Ministero dell'Ambiente e della sicurezza energetica

Commissione Tecnica PNRR-PNIEC

Parere n. 219 del 26/10/2023

Progetto	<p><i>Valutazione Impatto Ambientale</i></p> <p>Progetto di un impianto fotovoltaico denominato “Acquapendente”, della potenza di 37,15 MW e delle relative opere di connessione da realizzarsi nei Comuni di Acquapendente (VT) e Castel Giorgio (TR)</p> <p>ID_VIP: 8009</p>
Proponente	<p><i>ICA FOR S.R.L.</i></p>

Figura 7 PAI ex-Autorità di Bacino del fiume Tevere – Inventario dei fenomeni franosi e situazioni di rischio da frana – Stralcio Tavola n.156

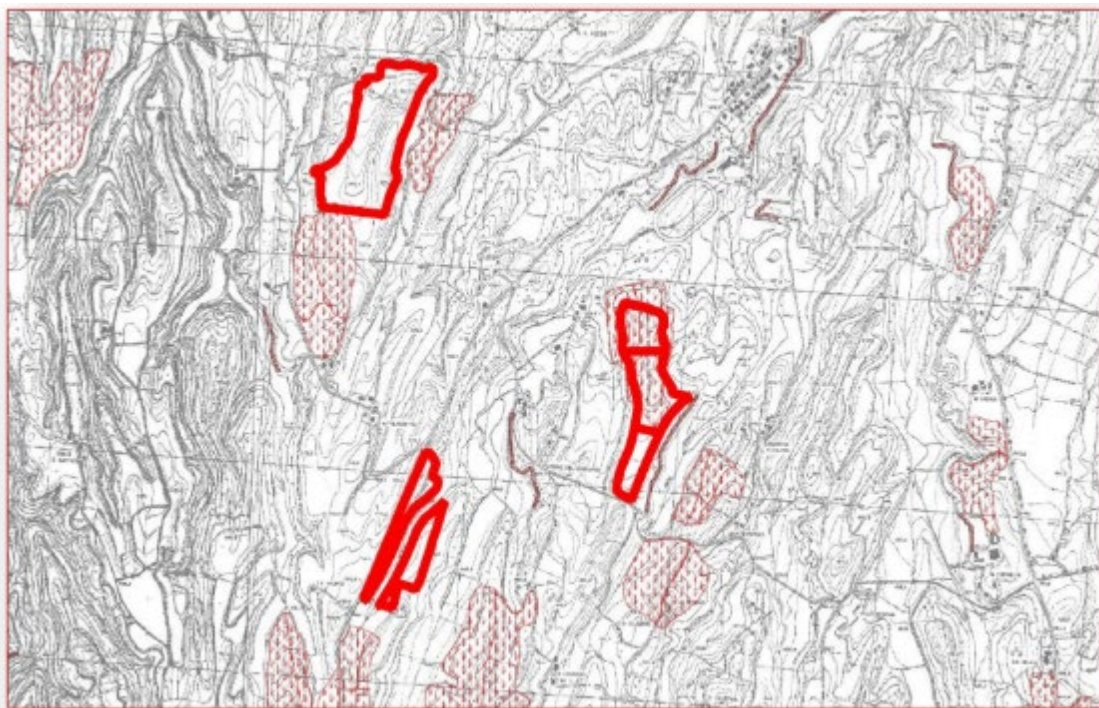
La Commissione, valutata la documentazione presentata, in considerazione delle caratteristiche geomorfologiche e idrogeologiche dei siti interessati dagli interventi caratterizzati dalla presenza, in alcune porzioni del sottocampo FV2, di forme erosive e da incisioni dovute al deflusso delle acque meteoriche, ritiene che alcune delle aree individuate per la realizzazione del progetto proposto, possano risentire negativamente dal posizionamento dei pannelli per via delle conseguenti modifiche al deflusso delle acque meteoriche, al regime di insolazione, oltre che all'appesantimento dei versanti dovuto alla presenza dei tracker di sostegno dei pannelli ed alle operazioni di cantiere.
